**Avis délibéré de l'Autorité environnementale
sur la Zac des Tissonvilliers III
à Villiers-le-Bel (95)**

n°Ae : 2023-91

Avis délibéré n° 2023-91 adopté lors de la séance du 9 novembre 2023

Figure 7. Impact vibratoire du centre de bus. En rose, la limite selon la circulaire de 1986 (risque bâti), le seuil de perception tactile, et le seuil d'audibilité du bruit solidien (source : dossier)

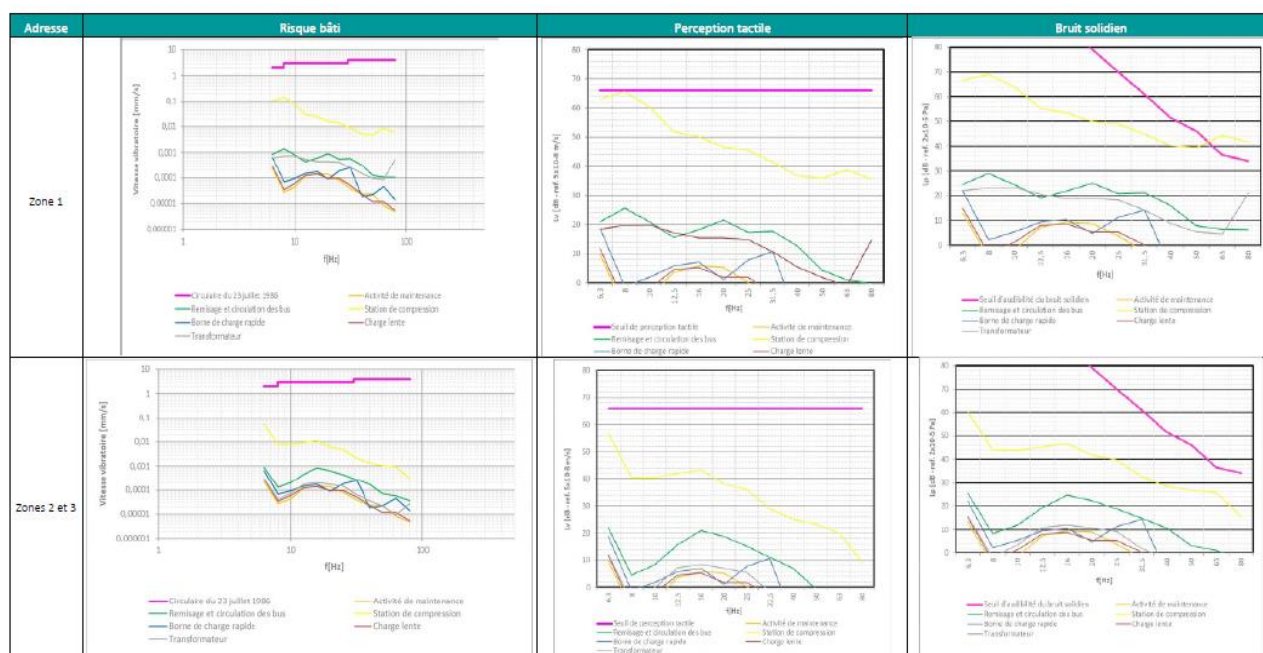
Les méthodes employées pour déterminer les niveaux vibratoires du centre de bus ne sont pas exposées. Le dossier conclut qu'il ne génèrera pas de vitesses vibratoires susceptibles de mettre en danger la stabilité des bâtiments et qu'elles restent en deçà des seuils de perception tactile. Il met en évidence un dépassement du seuil de perception du bruit solidien par la station de compression. Le dossier ne définit pas les hypothèses retenues pour caractériser la station de compression dans cette étude (fonctionnement possible de deux compresseurs simultanément). Il ne présente pas de mesures pour diminuer la perception de la station de compression. Le dossier devra présenter les mêmes analyses sans et avec la mise en place des protections prévues (mise en place de la station

Comme les courbes le montrent, l'étude ne prend pas en compte un fonctionnement simultané des équipements du centre de bus, ce qui ne permet pas de s'assurer que lors d'un fonctionnement normal, les seuils ne seront pas dépassés.

L'Ae recommande de confirmer la réalisation de mesures de réduction sur la station de compression (caisson et muret), montrer leur efficacité en termes de réduction des vibrations et présenter les impacts vibratoires dans la situation de fonctionnement de l'ensemble des équipements du centre de bus.
